**Verslag huishoudelijke elektrische installatie op laagspanning en zeer lage spanning****Algemeen:**

Referentie: 009-20260506-04	Datum controle: 06/05/2026
Keurder: 009

Eigenaar: Onbekend	EAN-code: 541448820061389159
Adres installatie: Kroonstraat 15, 3110 - Rotselaar	Nummer teller(s): 1sag1100655123
	Distributienetbeheerder installatie: Fluvius
Datum uitvoering installatie: ☐ Vóór 01/10/1981 ☒ Tussen 01/10/1981 en 01/06/2020 ☐ Vanaf 01/06/2020	
Type: ☒ Wooneenheid ☐ Niet-huishoudelijk ☒ PV ☒ Batterij ☐ Laadpaal

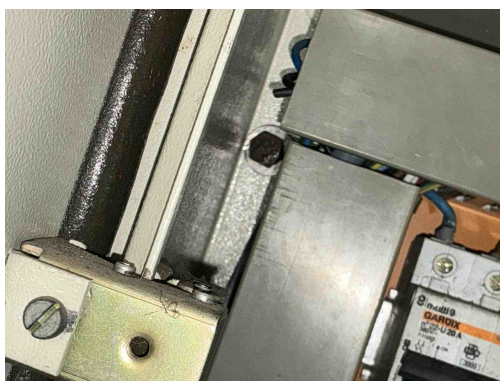
T21 - Het elektrisch materieel is niet geplaatst volgens de voorschriften van de fabrikant/ regels van goed vakmanschap . (Boek 1: 1.4.1.3)

Opmerking: Ophanging vijzen niet afgedekt,

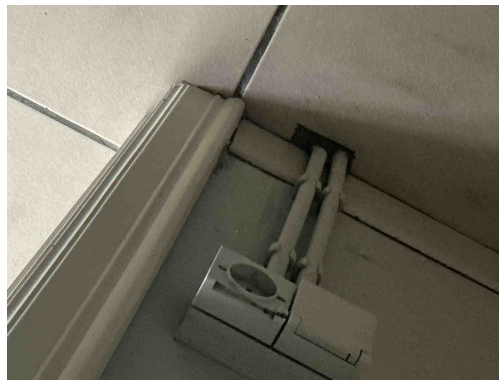
T21 - Het elektrisch materieel is niet geplaatst volgens de voorschriften van de fabrikant/ regels van goed vakmanschap . (Boek 1: 1.4.1.3)

Opmerking: Ophanging vijzen niet afgedekt,

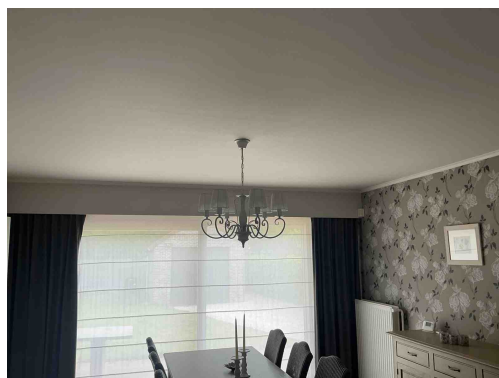
T23 - Het elektrisch materiaal is beschadigd. (Boek 1: 1.4.1.3).

T23 - Het elektrisch materiaal is beschadigd. (Boek 1: 1.4.1.3).

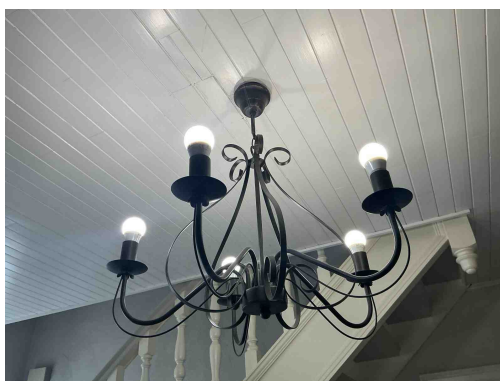
Klasse 0 is verboden
Opmerking: Living, gang

Klasse 0 is verboden
Opmerking: Living, gang

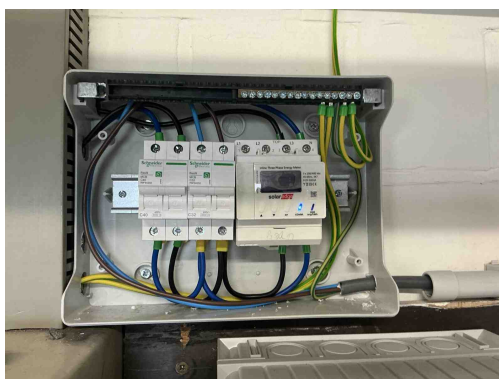
Klasse 0 is verboden
Opmerking: Living, gang
